Lindås kommune
V/ Saksbehandler
Hans Kristian Dolmen

**Områdeplan Knarvik, plan ID 1263-201002 Varsel om oppstart av planarbeid
Felt BS7 og BS8, innspill og merknader fra Anders Haugland AS,
g.nr/b.nr: 188/385, 137, 187, 283, 407.**

Figur 4

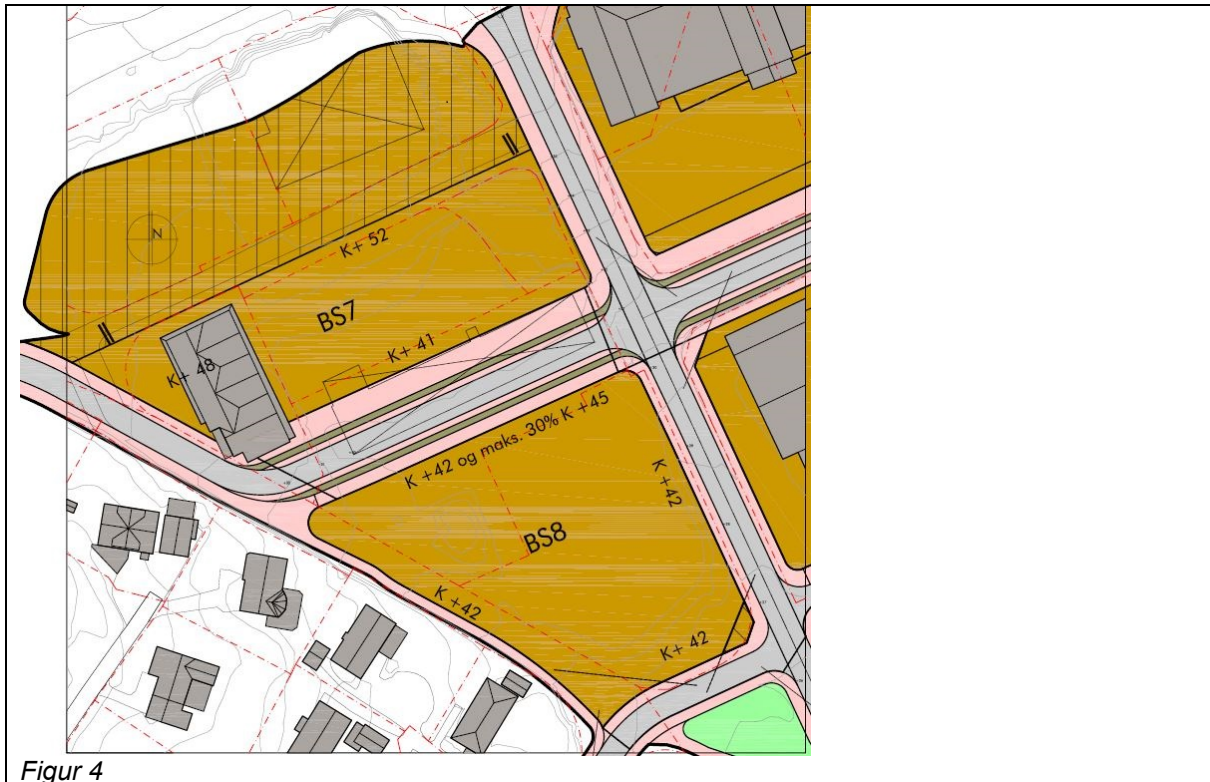
- Gjeldende bestemmelse endres fra K+38 mot sør, 2 etasjer til K +41 mot sør.
Se figur 4

- Gjeldende bestemmelse endres fra maks fasadelengde 50 meter til maks fasadelengde 70 meter. (Dette er ikke nødvendig dersom mindre innskjæringer og nisjer for innganger og lignende regnes som brudd i fasadelengde).
- Gjeldende bestemmelse endres fra maksimum byggehøyde K +37 mot sør, 4 etasjer til maks. byggehøyde K +42 mot sør. Se figur 4
- Det tilføyes bestemmelse som tillater bebyggelse med maks byggehøyde K +42 mot vest.
Se figur 4
- Det tilføyes bestemmelse som tillater bebyggelse med maks byggehøyde K + 42 mot øst.
Se figur 4
Siste punkt samsvarer med inntegnet bebyggelse på illustrasjonsplan, vedlagt områdeplanen, (vedlegg 3).
